ハメパチ仕様変更についてのご案内

さて、このたび「ハメパチシリーズ レギュラータイプ ナスカンキーホルダー ハート形 **CAK-H50A**」の仕様変更をいたしますので、ご案内申し上げます。さらなる強度向上を図るため金具取り付け穴位置を上部へ移動し、デザインの変更をいたしました。はめ込む原稿サイズの変更はございませんので、これまでご利用いただいておりますお客様には、何卒ご了承くださいますようお願い申し上げます。

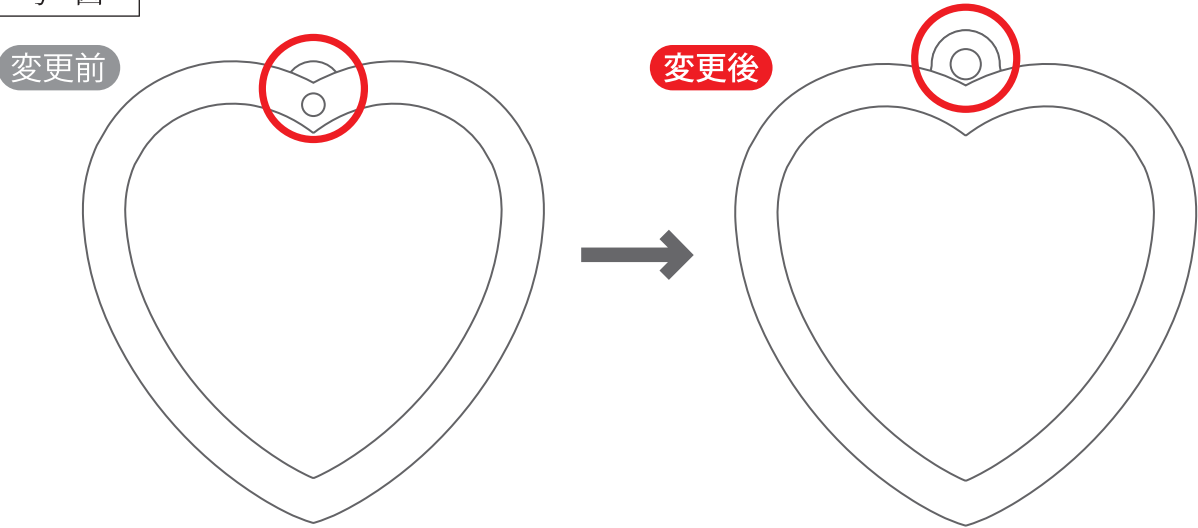
品 名	ハメパチシリーズ レギュラータイプ ナスカンキーホルダー ハート形
品 番	CAK-H50A
サイズ(内寸)	50×50mm
サイズ(外寸)	60×60mm
変更内容	金具取り付け穴を約 6mm 上に移動し、穴直径 3mm から 4mm に拡大しました。
参考図

※カッター用ブレードは従来のままご使用いただけます。
